**AVIS RELATIF À LA PROTECTION
CONTRE LES EVENTUELS EFFETS NOCIFS ET NUISANCES
PROVOQUÉS PAR LES RAYONNEMENTS NON IONISANTS
GÉNÉRÉS PAR DES ANTENNES ÉMETTRICES STATIONNAIRES**

Commune : GENAPPE - Exploitant : PROXIMUS

Référence exploitant : 67BOU_01

Rapport n° 2262 / 2024

Figure 1 : Vue en plan des lieux de séjour et des points de contrôle

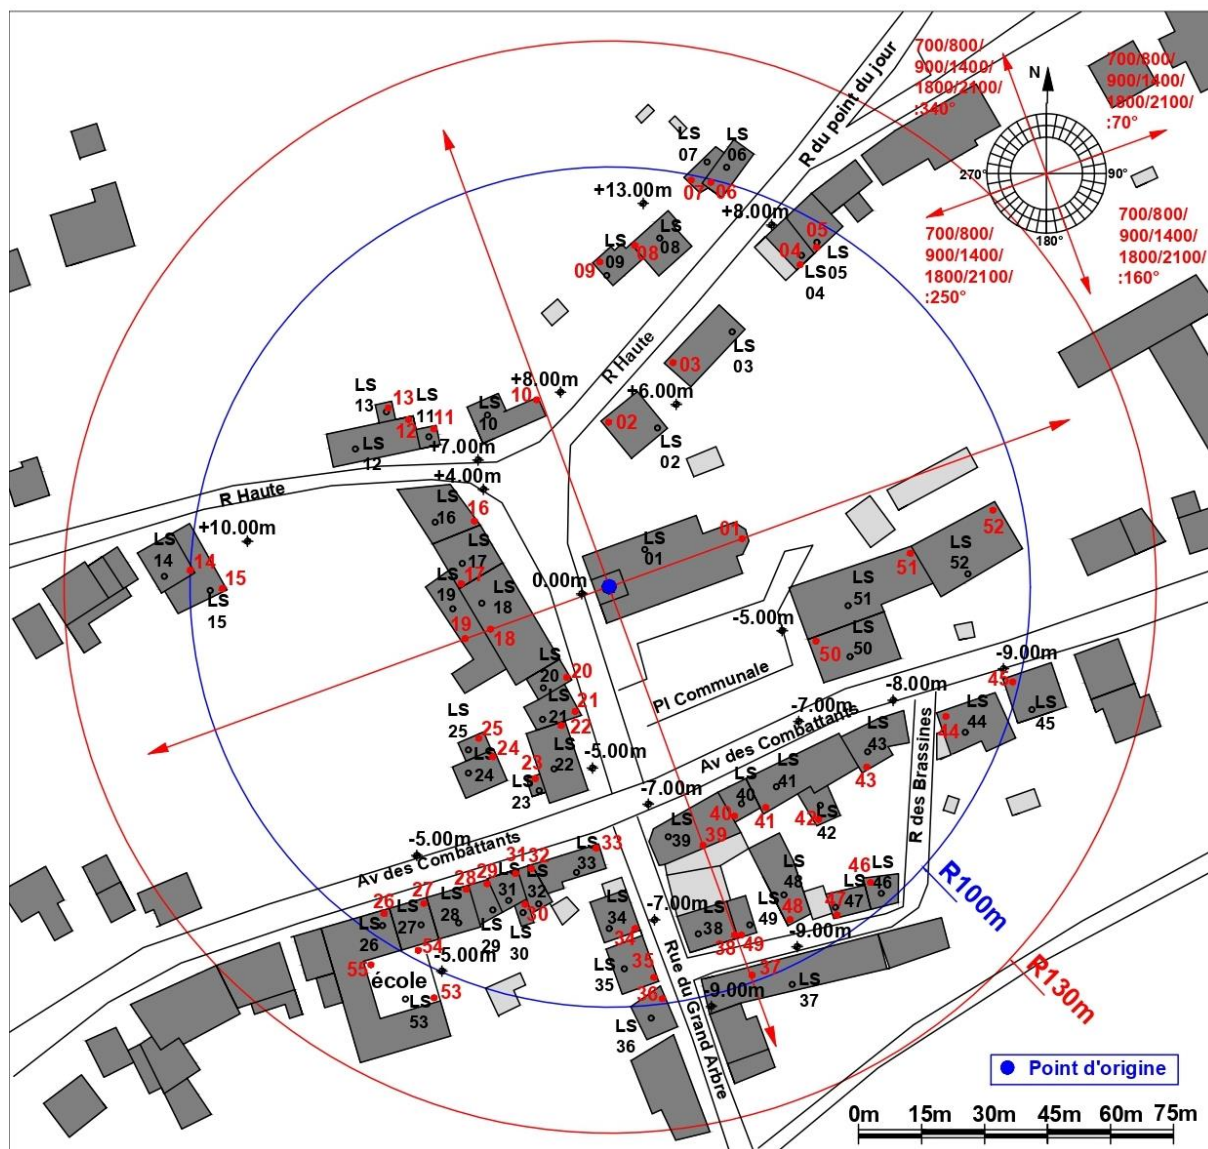
- le numéro du point de contrôle repris sur un des plans de la figure 1;
- le numéro du LS dans lequel se trouve le point de contrôle de la 1^{ère} colonne ;
- l'atténuation d'obstacle prise en compte pour le calcul de l'indice d'exposition dans le LS ;
- le résultat du calcul de l'indice d'exposition.

N° point de contrôle	LS	Atténuation (dB)	Indice d'exposition relatif à la limite par installation IE_i
2	LS02	3,0	0,915
10	LS10	3,0	0,835
17	LS17	3,0	0,434
12	LS12	3,0	0,393
54	LS53	0,0	0,374
32	LS32	3,0	0,352
55	LS53	0,0	0,349
31	LS31	3,0	0,339
53	LS53	0,0	0,338
16	LS16	3,0	0,319
52	LS52	3,0	0,310
51	LS51	3,0	0,305
40	LS40	3,0	0,302
28	LS28	3,0	0,299
9	LS09	3,0	0,296
11	LS11	3,0	0,278
15	LS15	3,0	0,278
35	LS35	3,0	0,273
13	LS13	3,0	0,273
3	LS03	3,0	0,273
38	LS38	3,0	0,267
27	LS27	3,0	0,259
34	LS34	3,0	0,258
36	LS36	3,0	0,252
37	LS37	3,0	0,251
8	LS08	3,0	0,249
29	LS29	3,0	0,243
48	LS48	3,0	0,238
49	LS49	3,0	0,238
14	LS14	3,0	0,234
4	LS04	3,0	0,225
33	LS33	3,0	0,220
39	LS39	3,0	0,216
46	LS46	3,0	0,215
5	LS05	3,0	0,202

En ce qui concerne les antennes de l'installation mentionnées dans le tableau 1, la distance maximale à laquelle la limite pourrait être atteinte, à l'extérieur, est égale à 77,9 m. S'il n'y a pas de LS à une distance inférieure, les antennes respectent forcément la limite d'immission.

Dans le cas des LS situés à l'intérieur des bâtiments, une atténuation d'obstacle est prise en compte et il en résulte que la distance maximale à laquelle la limite pourrait être atteinte se réduit à 55,2 m.
